**電磁接触器・サーマルリレー NEO SCシリーズ、SBシリーズ  
端子ねじ部 形状変更および電源側の銘板追加・ロット印削除のお知らせ(訂正版)**

Rep No.23016a  
2023年7月19日  
富士電機機器制御株式会社  
事業統括部

変更箇所	
<div style="display: flex; justify-content: space-around; align-items: center;">   </div> <p style="text-align: right; margin-right: 50px;">廻り止め</p> <p style="text-align: center;">※赤色部の変更となります</p> <p>※上図はSC-N12の例になります</p>	
現行品（石目形状）	変更品（筋目形状）

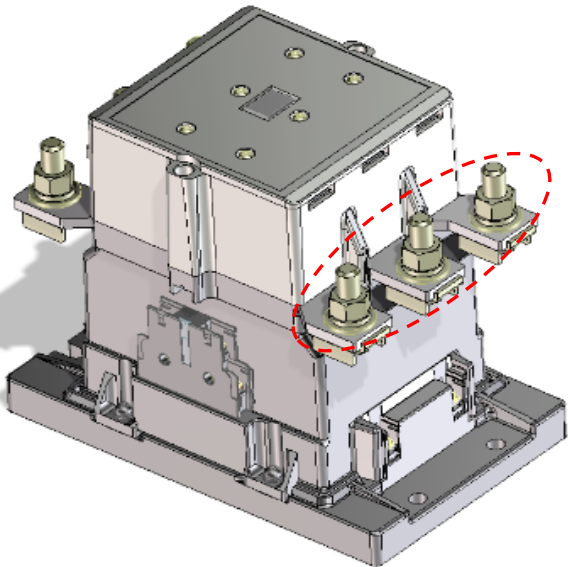
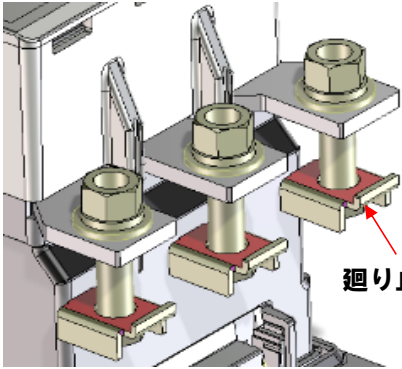
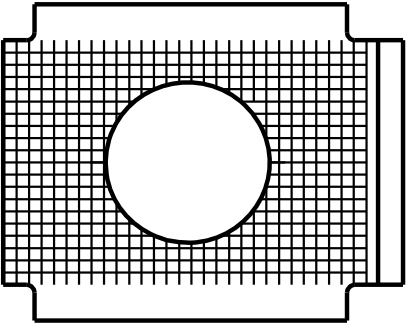
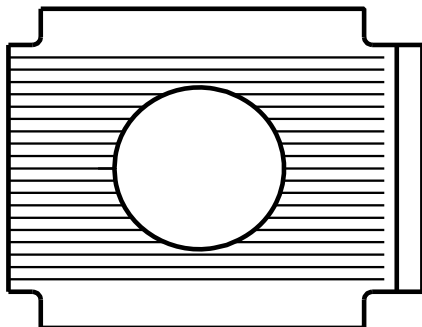
他機種との形状統一化のため、端子ねじ廻り止めの形状を変更いたします。
